六輕相關計畫  
環境影響評估審查結論  
執行監督委員會  
(台塑企業)

第九十九次委員會報告資料

## 六輕相關計畫環境影響評估審查結論執行監督委員會第九十九次委員會議報告資料

第98次監督委員會意見回復辦理情形及  
114年第1季環境監測結果報告

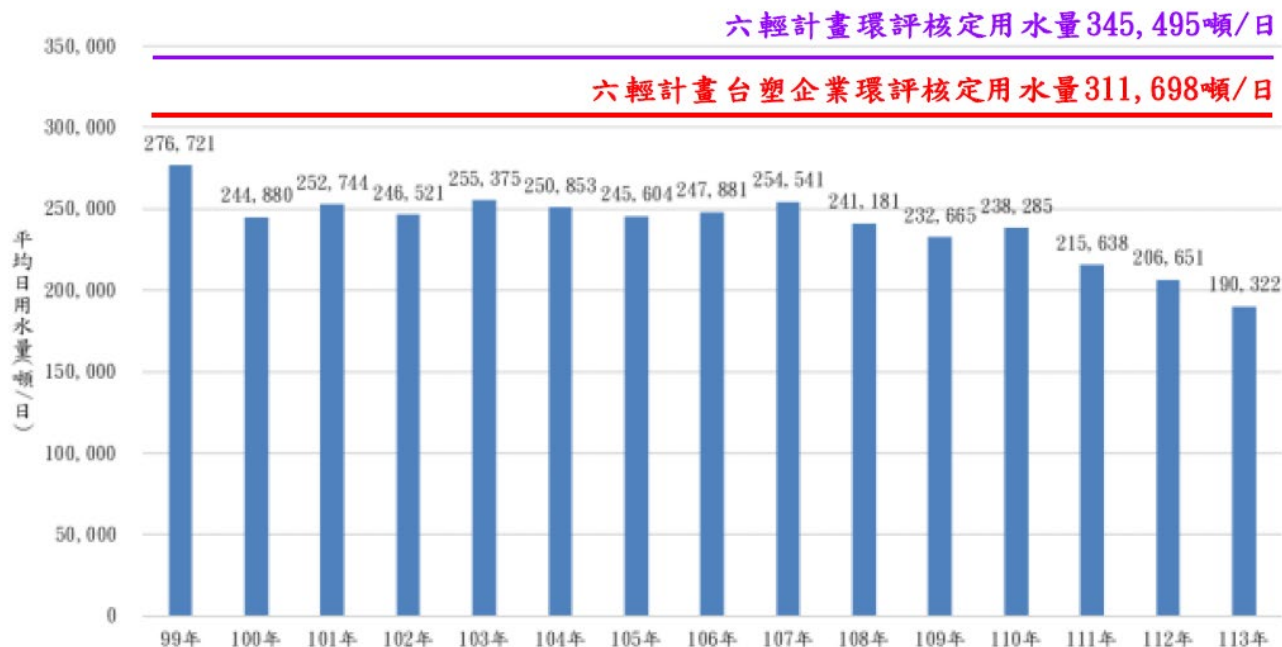
莊順興委員：本開發案核配用水量為311,698立方公尺/天(CMD)，開發單位於107年亦承諾設置產水量100,000 CMD之海水淡化廠，以降低區域之水資源負荷，檢視113年10-12月平均日用水量約為180,000 CMD，用水量已降低許多，建議彙總開發及運作期間之用水量變化情形，檢討修正用水計畫書，以達水資源最佳利用之目的。

1. 六輕計畫台塑企業持續推動製程節水、廢水回收以及雨水收集等節水措施，113年平均用水量190,322噸/日，較99年276,721噸/日減少31.2%，六輕計畫台塑企業109年~113年用水變化趨勢圖彙整如下頁。

2. 用水計畫書方面，因應海水淡化廠的興建，雲林離島基礎式產業園區已提出用水計畫書變更(水利署審核中)，另各廠亦會持續推動製程節水、廢水回收及雨水收集，以達水資源最佳利用目的。
